## 改善箇所説明図

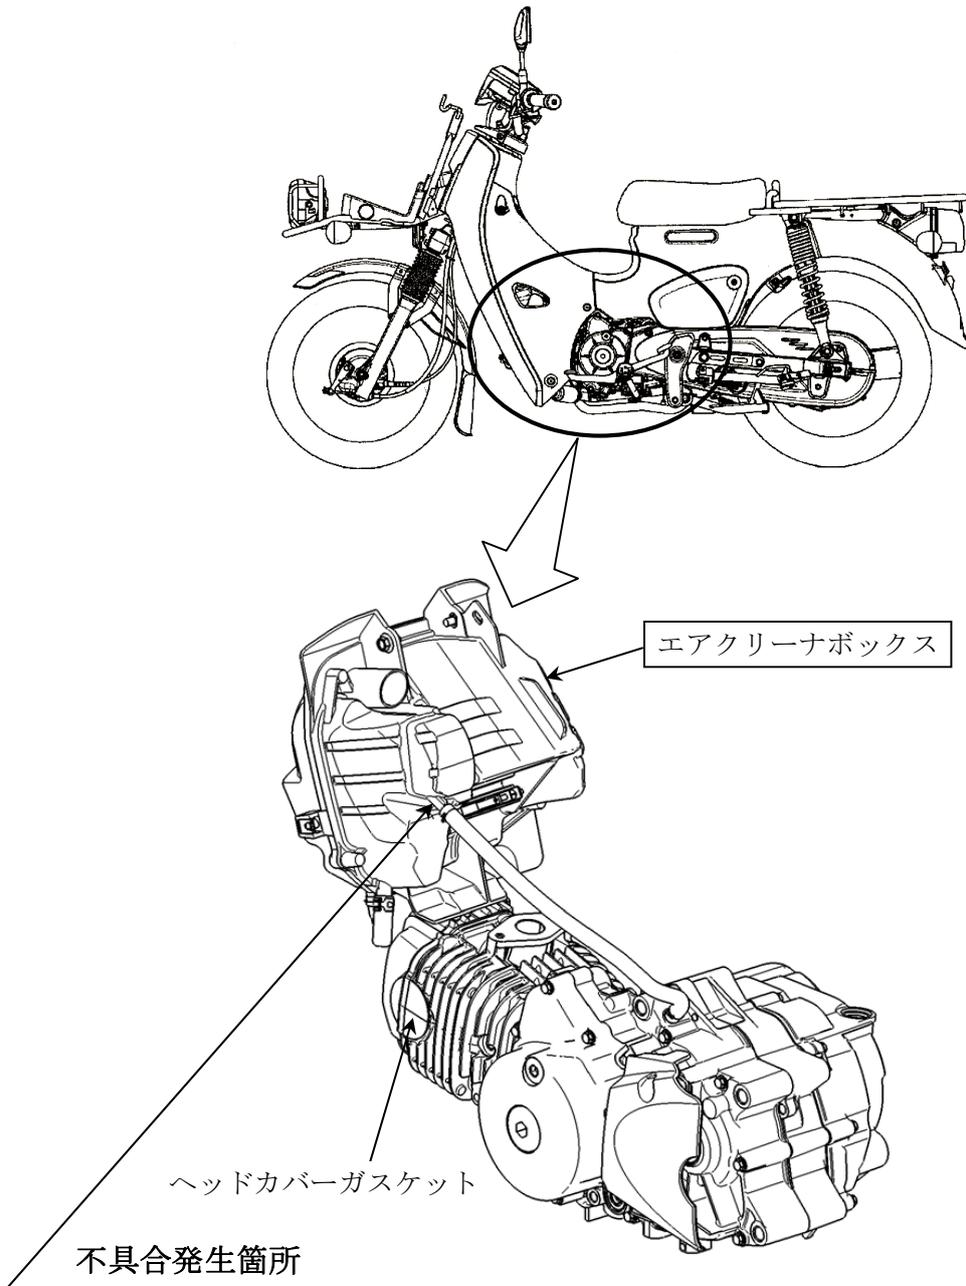
エアクリーナボックスにおいて、ブローバイガス通路の成型設備が不適切なため、ブローバイガス通路に樹脂の膜が残り、貫通していないものがある。そのため、エンジン回転を上げると、燃焼室から漏れたブローバイガスにより、クランクケースの内圧が上昇し、ヘッドカバーガスケットが一部外れ、エンジンオイルが漏れるおそれがある。

全車両、ブローバイガス通路の貫通状態を点検し、貫通していない場合は、良品のエアクリーナボックスに交換する。

注：  は点検結果により交換する部品を示す。

識別：車台番号付近に白色ペイントを塗布する。
